Progetto per la realizzazione di impianto eolico denominato “Poggio alle Pancole” Comune di Lajatico (PI).  
Codice della procedura 7874 data di avvio 4-1-2022.

**Progetto per la realizzazione di un impianto eolico, denominato "Poggio alle Pancole", costituito da n. 7 aerogeneratori, per una potenza complessiva pari a 42 MW, e delle rispettive opere di connessione alla RTN, da realizzarsi nel Comune di Lajatico (PI). Cod procedura 7874**

### **OSSERVAZIONI – ALLEGATO 3**

DOC 1

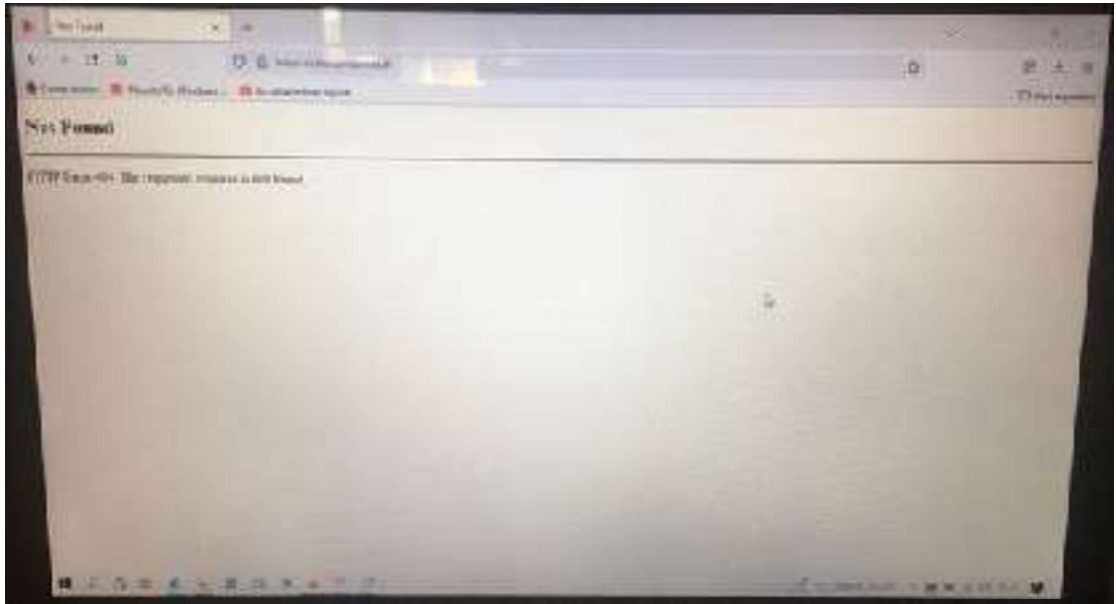
Preliminarmente, preme evidenziare che si riscontrano anomalie e scarsa trasparenza per l'accesso al sito web del MITE ove effettuare la pubblica consultazione della documentazione progettuale, a cominciare dall'AVVISO PUBBLICO che indica un link non funzionante (www.va.minambiente.it) (vedi **DOC. 1**).

Estratto tavola 20V036\_L\_Visibilita\_Lajatico\_beni\_A1\_DEF.pdf

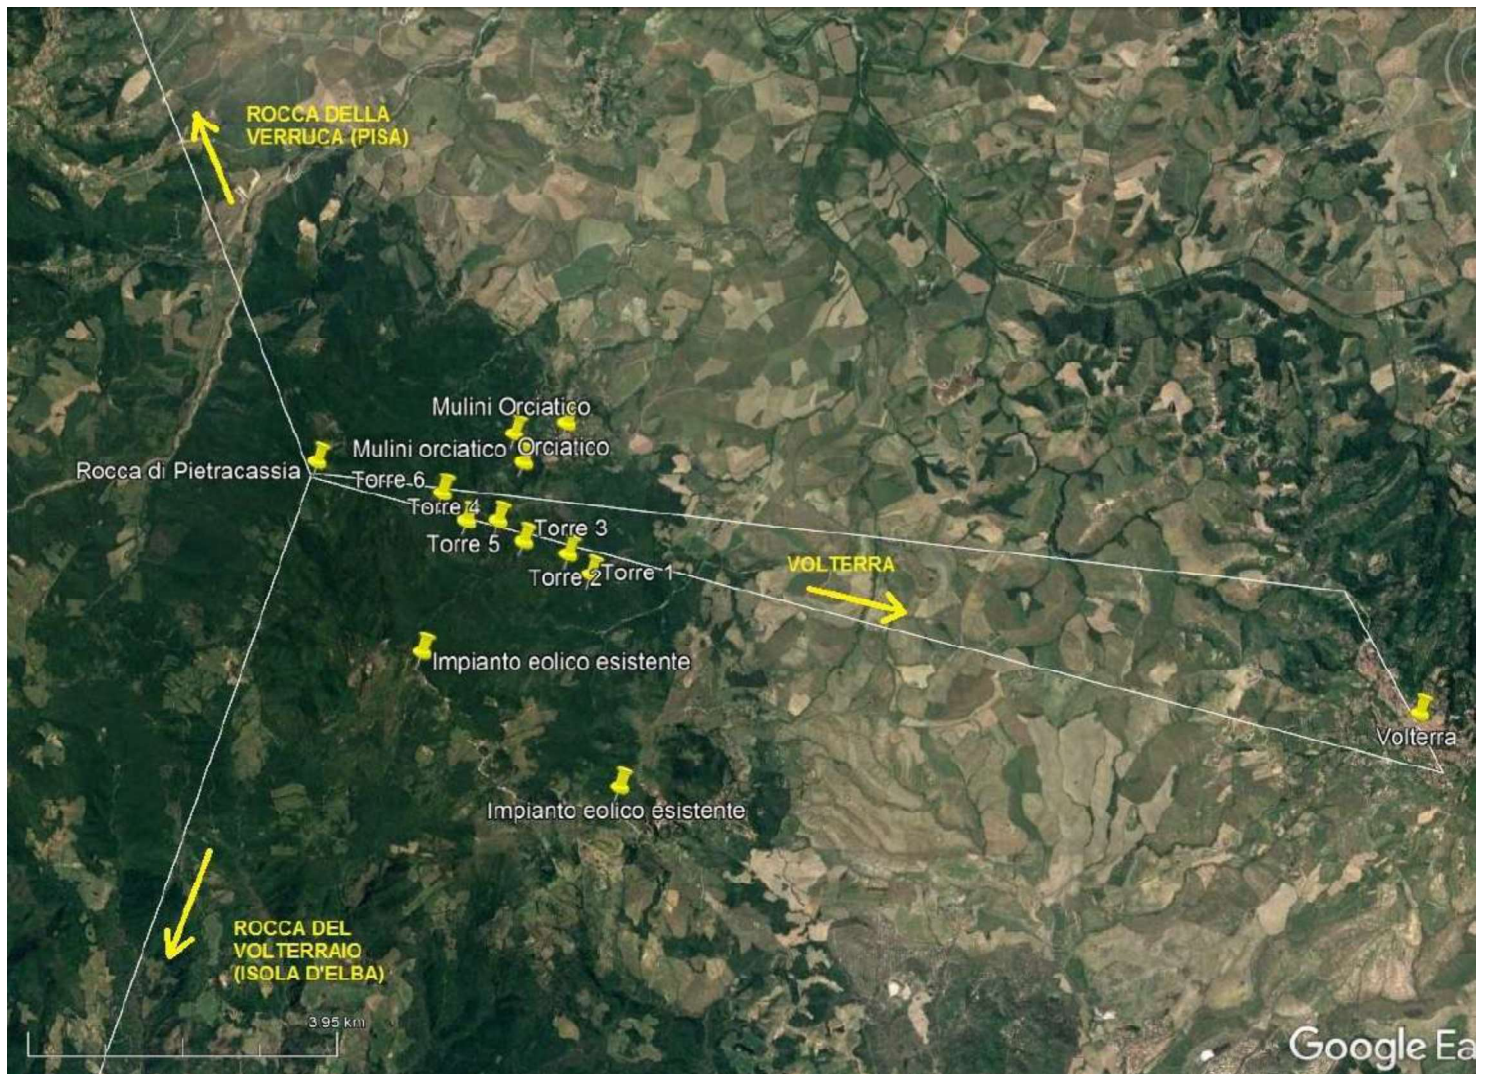
A maggiore chiarimento si riportano di seguito le valutazioni effettuate dal principale bene tutelato "rocca di Pietracassia tra le altre cose parzialmente ristrutturato proprio con fondi ministeriali – regionali –

Il progetto del nuovo parco eolico invece è posto proprio lungo la direttrice Rocca di Pietracassia – Volterra, e le prime torri eoliche sono site ad una distanza molto ridotta dalla Rocca (meno di 2 chilometri). La realizzazione del Parco potrebbe perciò distruggere per sempre la più importante direttrice visiva storica che ancora possiamo apprezzare, con grave, insipiente e irreparabile danno al paesaggio, alla storia e alla cultura del territorio.

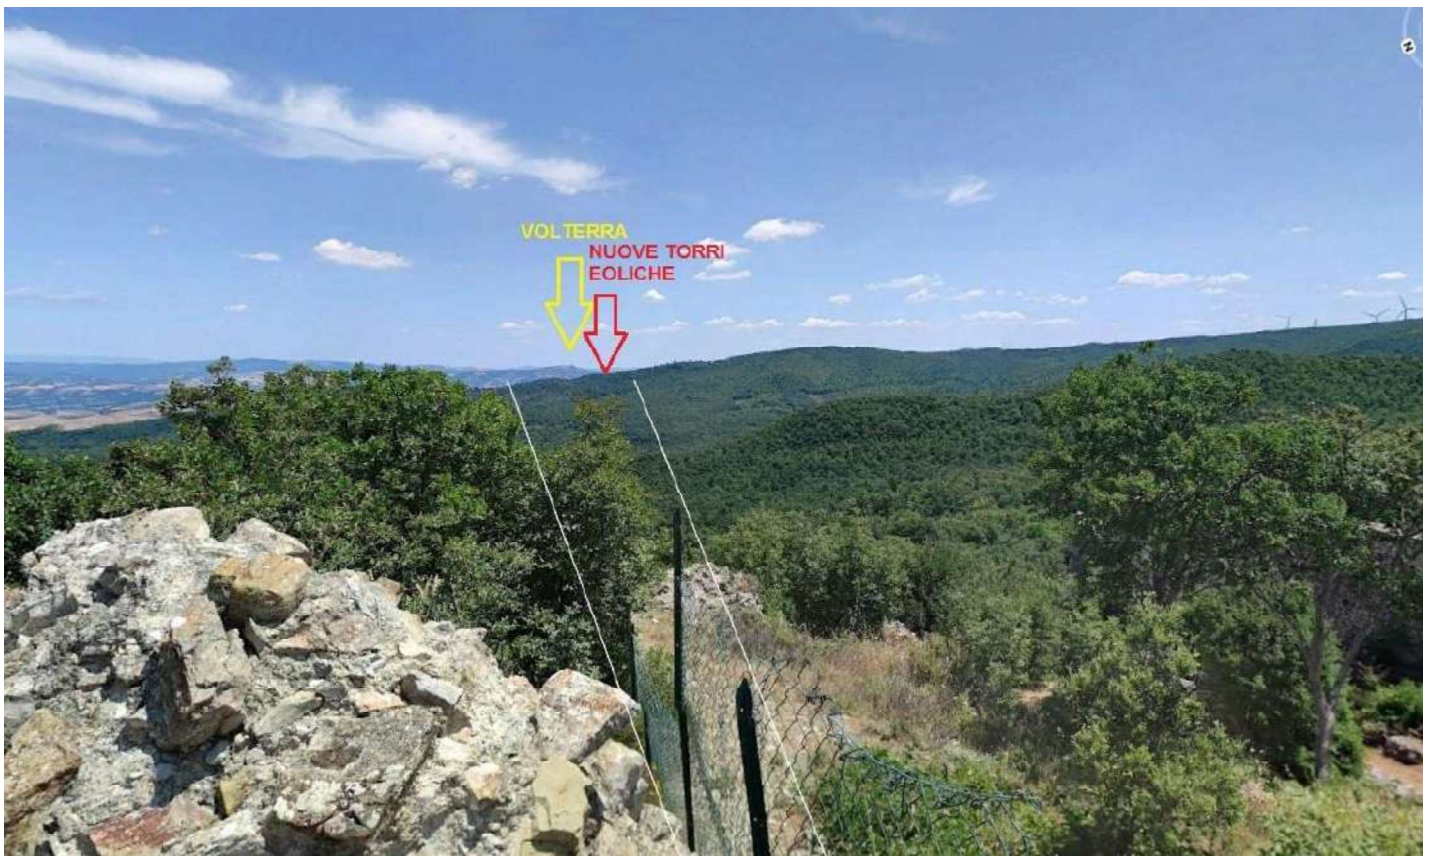
*Vista dalla Rocca di Pietracassia verso Volterra – il nuovo parco eolico andrebbe ad impattare proprio sulla direttrice, e posto a meno di 2 chilometri, impedirebbe la vista di Volterra dalla Rocca; il parco eolico esistente, visibile sulla destra, è posto tra 4 e 6 chilometri, ed è parzialmente nascosto da un colle più alto.*

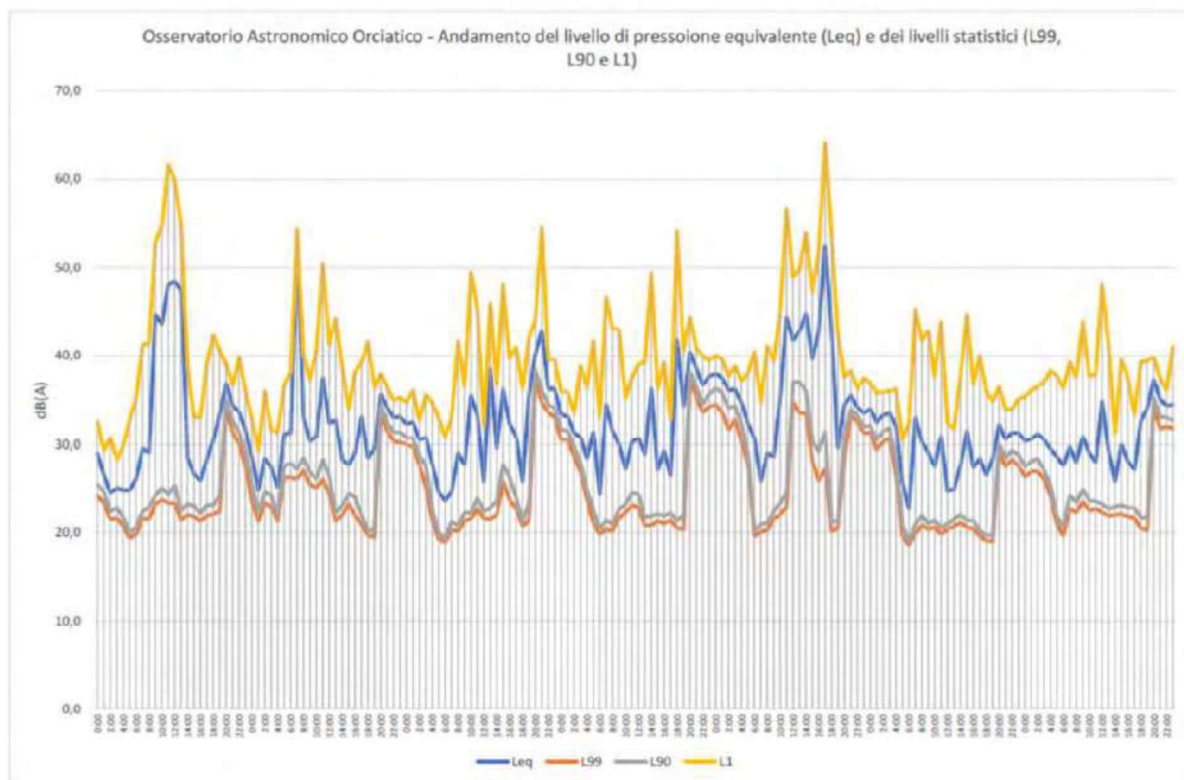
Se ne deduce che ipotizzando un abbattimento delle pareti inferiore a quello della valutazione e conforme alle stime riportate il criterio differenziale a finestre aperte si applica e SI SUPERA, sempre con riferimento ai bassi livelli di rumorosità registrati e che sono caratteristici della zona.

di pressione istantanea L1 si aggirano intorno ai 63 e 65 dB(A) o comunque superiori a 50 dB(A) e questo per periodi di 4 e 9 ore, quindi per buona parte della giornata.
